# INHALTSÜBERSICHT

der 19. Folge

#### **Washbrettartige Unebenheiten beim Einbau von Hand**

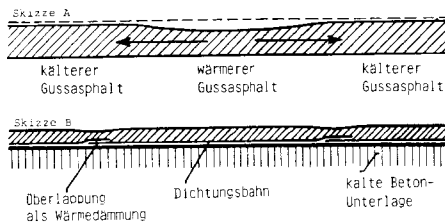
*Für den Umbau einer Ortsstraße waren  $345 \text{ kg/m}^2$  bituminöse Tragschicht in zwei Lagen und als Deckschicht  $100 \text{ kg/m}^2$  splittreicher Asphaltbeton 0/8 mm nach TV bit 3/72 ausgeschrieben. Wegen der sehr unregelmäßigen Einbaubreiten war für beide Schichten ein Einbau von Hand ausgeschrieben. Unmittelbar nach dem Einbau hat der Auftraggeber washbrettartige Unebenheiten auf der Deckschichtoberfläche beanstandet und deren Beseitigung verlangt. Der Auftragnehmer vertritt jedoch die Auffassung, daß beim Handeinbau Unebenheiten bis 10 mm zulässig seien und washbrettartige Unebenheiten nicht zu vermeiden und immer deutlich flacher sind.*

Die im vorliegenden Fall beanstandeten buckelblechartigen Unebenheiten sind den washbrettartigen im Prinzip voll vergleichbar. Da mit Sicherheit anzunehmen ist, daß beim Handeinbau mit zulässigen Unebenheiten bis 10 mm die buckelblechartigen Unebenheiten mit der Abzugsformel im Abschnitt A. 2.6 nicht erfaßt werden können, muß im Einzelfall je nach Lage der Dinge entschieden werden, ob eine Wertminderung ohne Benutzung der Abzugsformel in Betracht kommt oder ob Nachbesserungsarbeiten gefordert werden müssen (z. B. Abfräsen der Buckel bzw. Wellen, Dünnschichtüberzug, Deckschichterneuerung und anderes).

Da in der Vergangenheit nicht selten Meinungsverschiedenheiten darüber aufgetreten sind, was als washbrettartige oder buckelblechartige Unebenheit anzusehen ist, wurde in die ZTV bit-StB 84 eine klarstellende Formulierung aufgenommen. Dort heißt es im Abschnitt 1.5.5: „Die zulässigen Unebenheiten der Oberfläche dürfen nur mit allmählichem Übergang und nicht in kurzen, regelmäßigen Abständen auftreten“. Daraus geht zweifelsfrei hervor, daß Unebenheiten, die in mehr oder weniger kurzen Abständen auftreten, nicht zulässig sind, auch wenn sie die angegebenen Toleranzen (z. B. beim Handeinbau 10 mm) nicht überschreiten.  
[1, 2, 3, 4 und 5]
